numer postępowania: PGO/02/02/2022

INFORMACJA dla Wykonawców nr 1

Zaprojektowanie i wykonanie rozbudowy systemu przeciwpożarowego w obiektach Zakładu Unieszkodliwiania Odpadów Przedsiębiorstwa Gospodarki Odpadami Sp. z o.o. w Promniku

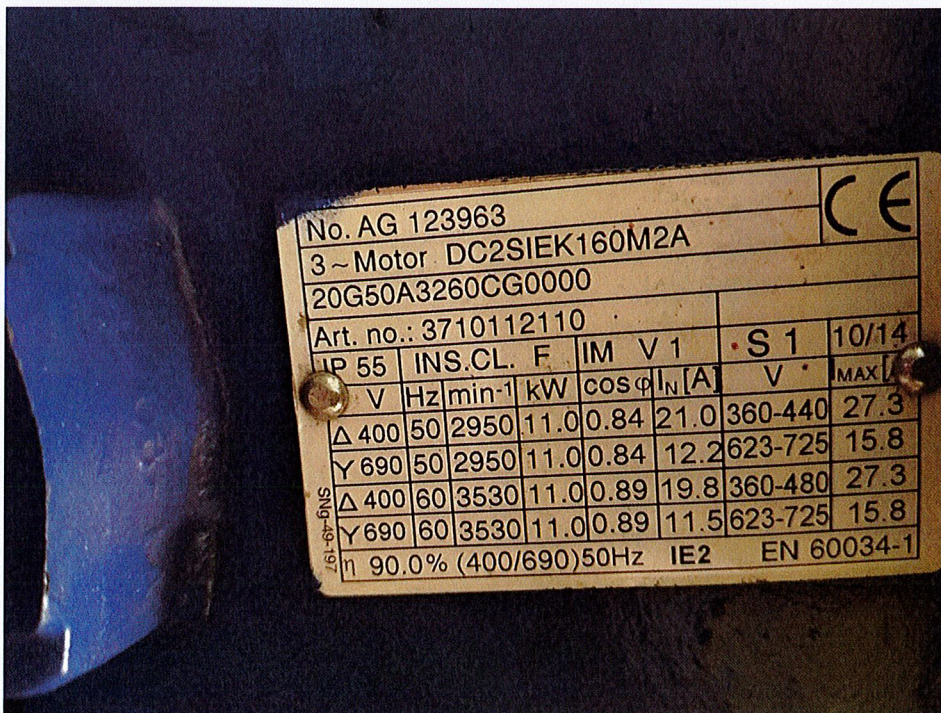
Jaką pompownię wody ppoż. posiada Zamawiający? Prosimy o podanie parametrów: ilość pomp, wydajność poszczególnych pomp.

Pompownia wody p.poż, którą posiada Zamawiający wyposażona jest w 3 pompy o następujących parametrach:
